Oppdrag: **Harstad havn
Vurdering av tiltaksomfang**

Emne: **Deloppdrag 4
Sammenstilling**

Oppdrag- /
Rapportnr.: **711160 – 4 Rev 1**

3. Vurdering av Rambølls tiltaksplan

Figur 1: Gamle og nye tiltaksområder avmerket. Gamle delområder S1-S6 merket med rette gule linjer. Nye delområder innenfor gule, rosa og lys blå områder.

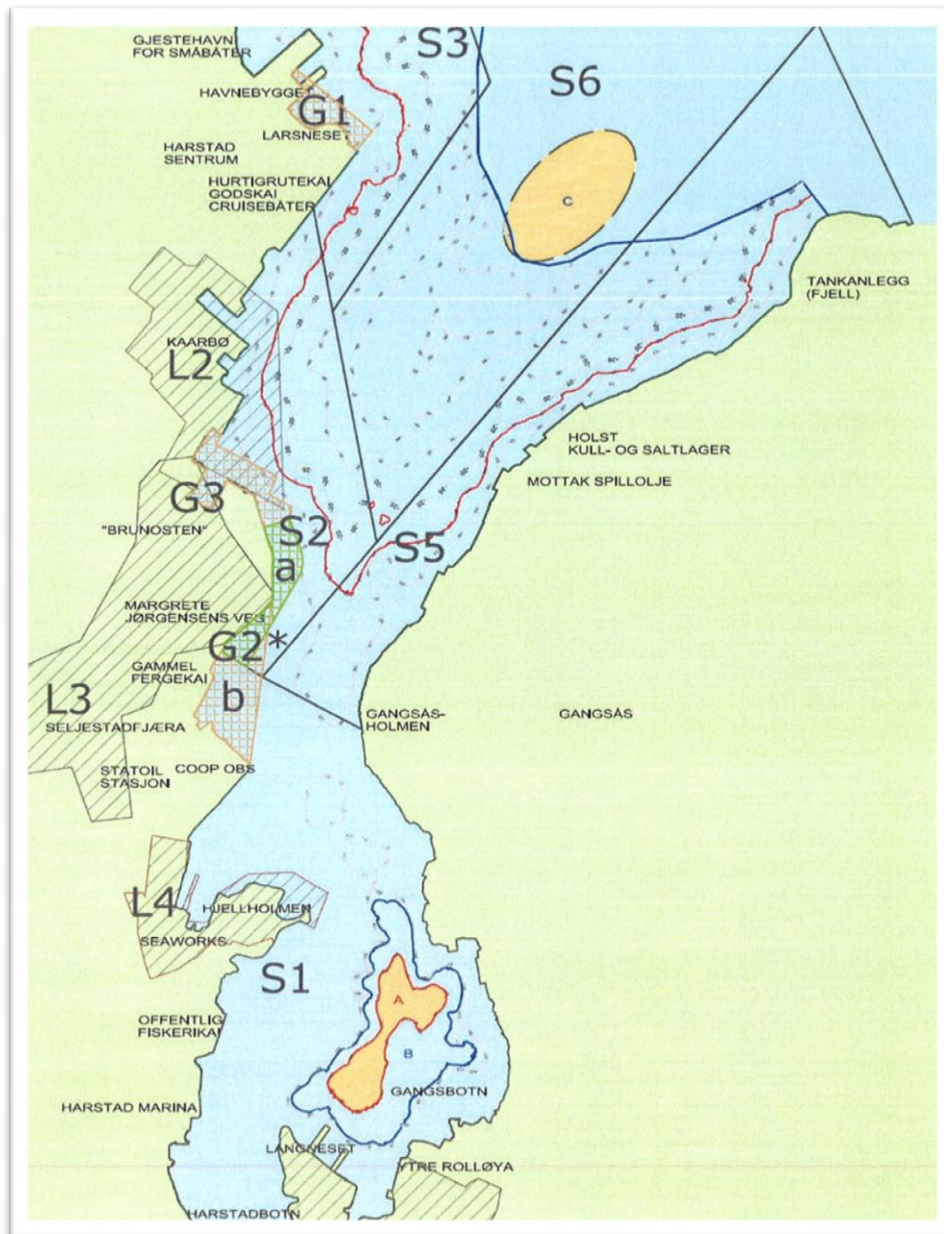
Rambøll har beskrevet tiltak i et område på ca. 1,7 km² (delområde S1-S6 på Figur 1), der det anbefales mudring i områder grunnere enn 15 m (ca. 0,5 km²) og tildekking i områder dypere enn 15 m (ca. 1,23 km²). Mudringsmassene anbefales deponert i strandkantdeponier ved Larsneset (G1) og Seljestad (G2), der deponiene avgrenses med rett profilspuntvegg (Figur 2).

Etter vår vurdering vil det være mulig å nå kommunens miljømål selv om en reduserer tiltaksområdet til kun å omfatte områder grunnere enn 20 m. Tiltak i områdene dypere enn 20 m kan begrenses til naturlig restitusjon og overvåkning. Dette vil redusere tiltaksområdet med ca. 1,23 km² og gi en reduksjon i tiltakskostnadene uten at effekten av tiltaket på lang sikt reduseres.

Når det gjelder tiltaksmetode er vi enig med Rambøll i at det er fornuftig å mudre ned til dybde 15 m og at områder dypere enn dette dekkes til. Vi er også enig i at et strandkantdeponi vil være en god deponiløsning, men bl.a. på grunn av grunnforholdene på stedet fraråder vi at strandkantdeponiet avgrenses med en rett profilspuntvegg. Vi anbefaler i stedet cellespunt som avgrensing av deponiet [6].

For å unngå utlekking av forurensning, samt for å få bedre byggegrunn, anbefaler Rambøll bruk av STSO. Vi vurderer det slik at det oppnås akseptabel byggegrunn uten bruk av STSO, og vi kan heller ikke se at det er behov for STSO ut fra en vurdering av utlekkingsfaren fra deponiet. Da bruk av STSO er en kostbar metode vil dette føre til at deponikostnadene reduseres uten at nytten av strandkantdeponiet reduseres. STSO kan derfor utgå i tiltaksplanen.

Tidligere tiltaksplan anbefalte mudring i alle delområder (S1-S6) grunnere enn 15 m (ca. 487 000 m²) og tildekking i områder dypere enn 15 m helt ut til tiltaksgrensen, dvs. ytre grense av delområde S5 og S6 (> 1,23 km²). Se avgrensing av tiltaksområdet og inndeling i delområder på Figur 1 og vedlagte tegning nr 711160-1.

Klif
 Harstad Havn
 Vurdering av tiltaksomfang
 N-1 Tiltaksområde

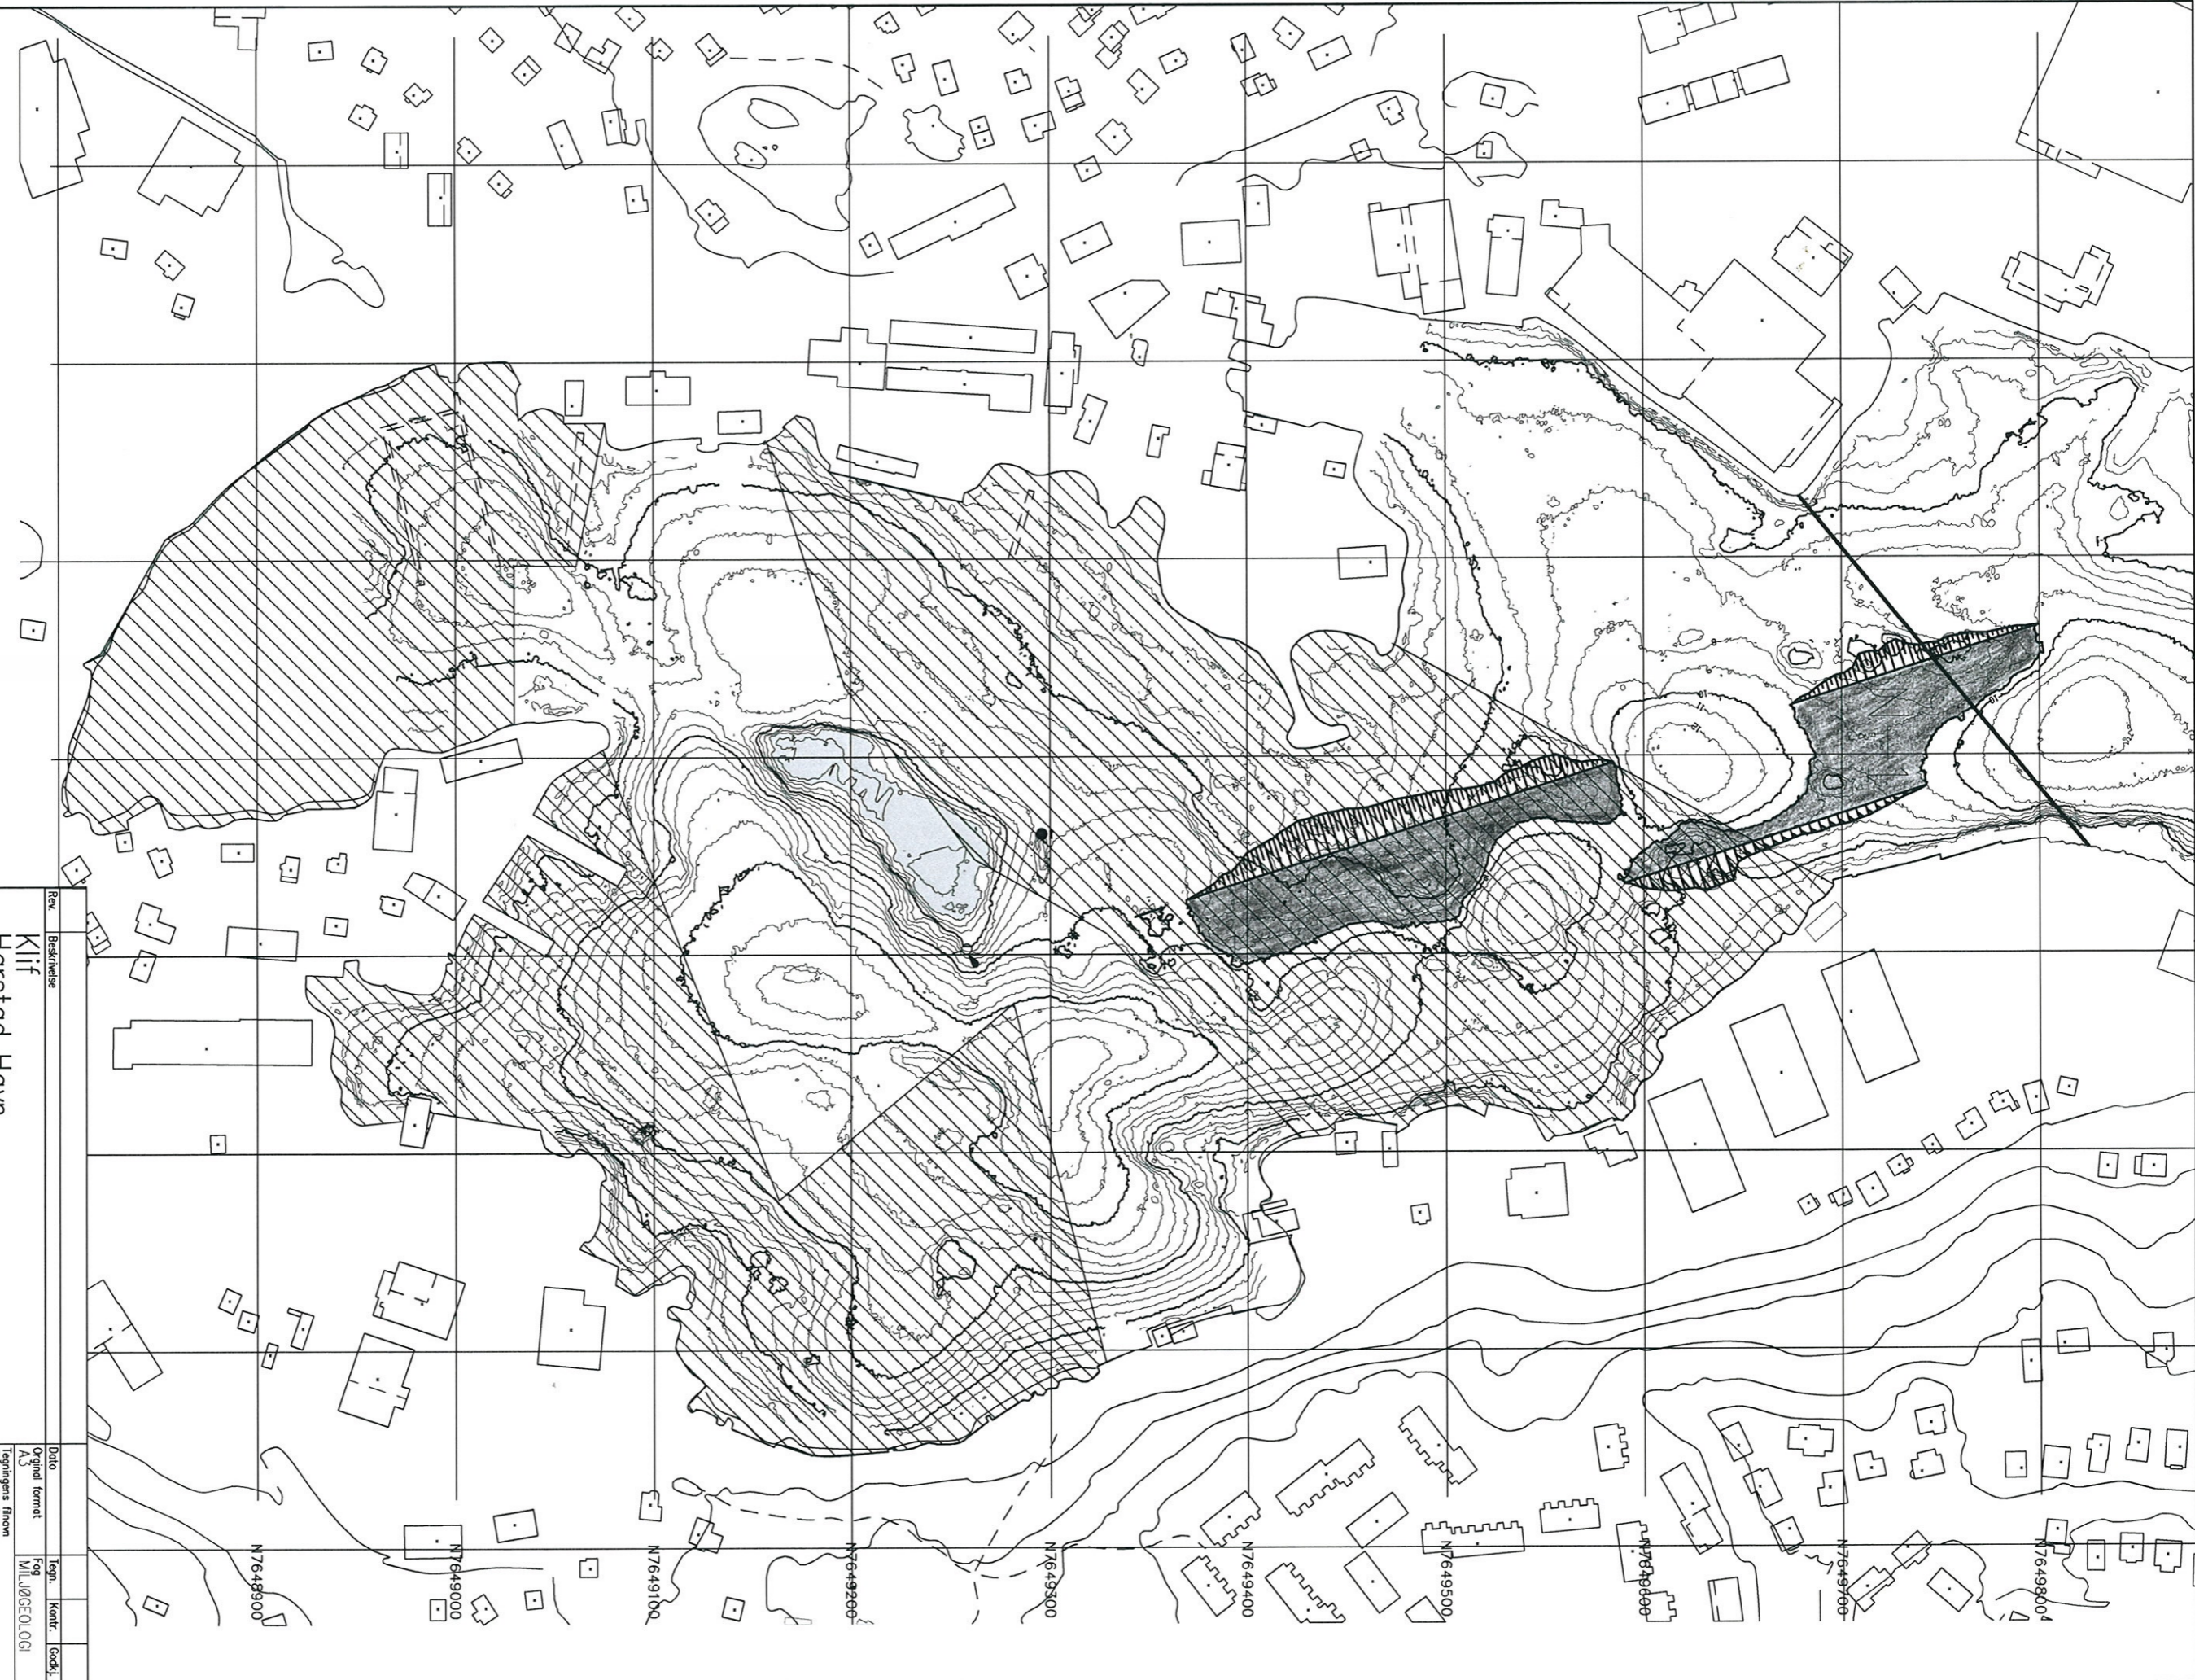
I store deler av delområde N-I er det ikke påvist konsentrasjoner av de prioriterte miljøgiftene over tilstandsklasse III (jf. det nye miljømålet). Relativt store deler av delområde N-I, anslagsvis ca. 50 %, kan derfor utgå fra tiltaksområdet, se tegning 711160-2. Tegningen viser at det ikke er påvist miljøgifter over tilstandsklasse III i ca. 70 % av området. Vi er usikre på om foreliggende datagrunnlag er tilstrekkelig, slik at vi har valgt bare å redusere tiltaksområdet med 50 %. Før tiltak må det gjennomføres en mer detaljert vurdering av hvilke områder i tiltaksområde N-I som kan utgå.

Hele delområdet N-I er på ca. 300 000 m², mens mudringsarealet utgjør ca. 280 000 m². Dersom delområdet reduseres med ca. 50 % gjenstår det mudring av ca. 140 000 m².

Multiconsult anbefaler et totalt mudringsareal på ca. 360 000 m² dersom delområdet N-I reduseres med ca. 50 % for de arealer som allerede har tilfredsstillende miljøkvalitet ihht miljømålet om å oppnå klasse III eller bedre for de prioriterte miljøgiftene (se vedlagte tegning nr. 711160-2).
